**Artikel:** Bemerkungen zum Bau des Parlamentshauses und  
Verwaltungsgebäudes in Bern  
**Autor:** Bluntschli, Fr.  
**DOI:** <https://doi.org/10.5169/seals-14937>

## Bemerkungen zum Bau des Parlamentshauses und Verwaltungsgebäudes in Bern.

Von Fr. Bluntschli.

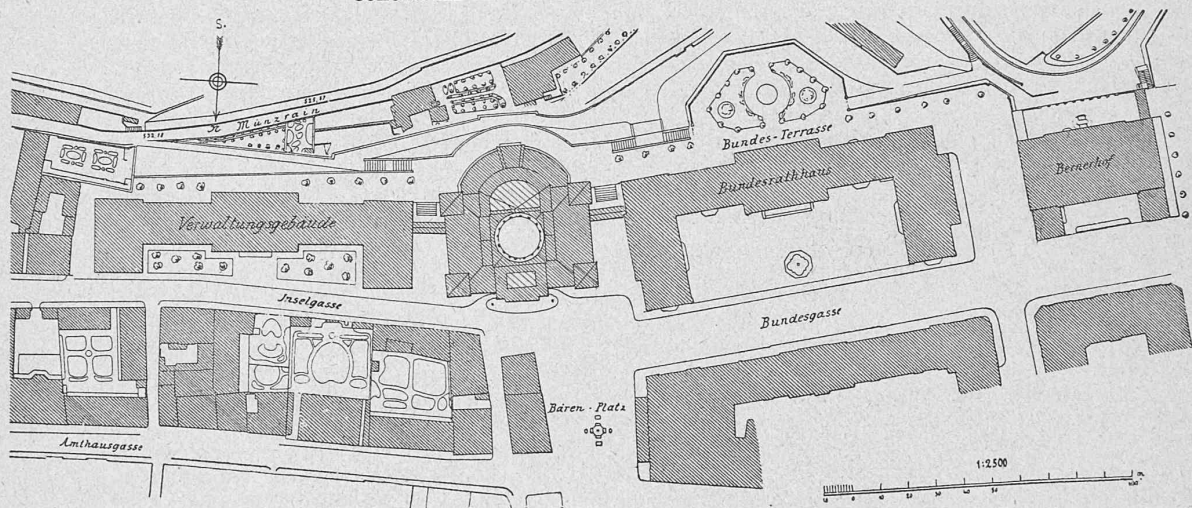
Unter der Voraussetzung eines Abstandes von beidseitig je 20 m blieben für das Parlamentshaus nach der geplanten Anordnung nur 35 m übrig.

In wie weit dieses Mass genügt, mag ein Blick auf die Entwürfe des Wettbewerbes zeigen.

Es haben für die Frontansichten des Parlamentshauses die Verfasser der preisgekrönten Entwürfe folgende Masse: Bluntschli 56 m, Auer 54 m, Walser und Friedrich 49 m, Girardet und Bezencenet 56 m, Hirsbrunner und Baumgart 48 m. Aus diesen unter sich nur wenig verschiedenen Massen dürfte sich ergeben, dass das Raumbedürfniss eines Planes nach dem seinerzeit gegebenen Programm annähernd 55 m beanspruchen wird. Wer aber hält es für sicher oder nur für wahrscheinlich, dass das Bauprogramm, wie es der Preisausschreibung zu Grunde gelegt wurde, auch in einigen

### Umgearbeiteter Entwurf von Professor Hans Auer\*.)

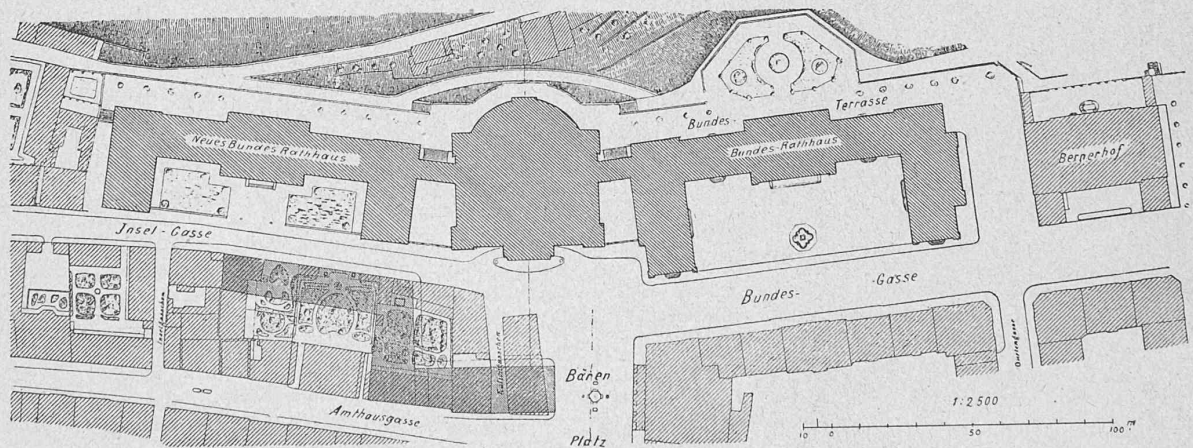
Ist einmal der verwendbare Platz fest gegeben, aber zu beschränkt, so wird es einfach unmöglich sein später etwas zu erstellen, das den Zwecken genügt. Man sollte, meines Erachtens, im Wenigsten 100 m zwischen Bundesrathhaus und Verwaltungsneubau frei lassen; statt dessen sind, wie oben gesagt, nur 75 m vorgesehen.

Dass diese Aufgabe bei ausreichendem Platz lösbar ist, zeigt wol das Ergebniss der Preisausschreibung; es reichen aber dazu die vorgesehenen 75 m nicht aus. Soll der Parlamentsbau nicht eingezwängt und kleinlich erscheinen, so muss er nach meiner Auffassung zunächst durch weite und zwar mindestens 20 m weite Zwischenräume von den übrigen Bauten getrennt werden; nur dann wird sich für diesen Bau diejenige Selbstständigkeit erreichen lassen, die er unbedingt haben muss. Ist die Ausdehnung nach

Es ist ein Irrthum, wenn man annimmt, es werde sich auch mit dem beschränkten Platz von 75 m noch etwas Rechtes machen lassen; ich wenigstens halte es für unmöglich.

Ich glaube nach diesen Erörterungen und entgegen der amtlichen Auffassung im Recht zu sein, wenn ich behaupte: mit dem jetzigen Project ist der Parlamentsbau präjudicirt und zwar im Sinn einer Lösung, wie sie der Auer'sche Entwurf der Wettbewerbung zeigte.

Concurrenz-Entwurf von Professor Friedrich Bluntschli.

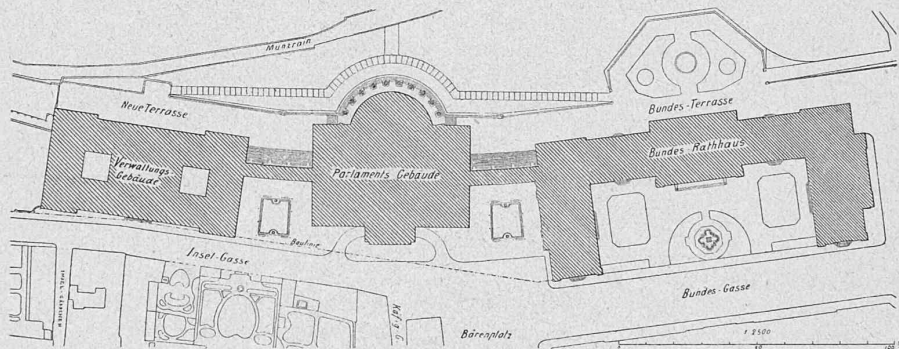
Den von mir gemachten Einwänden liesse sich begegnen durch Erwerben eines weitem Stück Landes nach Osten, um das Verwaltungsgebäude weiter nach Osten rücken zu können. Die hiefür aufzuwendenden Kosten, die ausschliesslich durch den Beschluss der Räte, das Verwaltungsgebäude in gleicher Längenausdehnung wie den Bundespalast zu bauen, veranlasst sind, werden sich reichlich lohnen durch die Möglichkeit, späterhin eine Alle befriedigende Lösung für den Parlamentsbau zu finden. Dass die Kosten für den neuen Landerwerb erschwinglich sein werden, sollte bei der Bedeutung der Frage für das ganze Land wol anzunehmen sein; die Kostenfrage war bisher wenigstens nicht der ausschlaggebende Gesichtspunkt, sonst hätte man nicht den Auer'schen Entwurf meinem vorgezogen; das Preisgericht hatte seinerzeit die Kosten für Parlamentshaus und Verwaltungsgebäude berechnet für Bluntschli auf 3 309 760, für Auer auf 4 700 600. Fr.
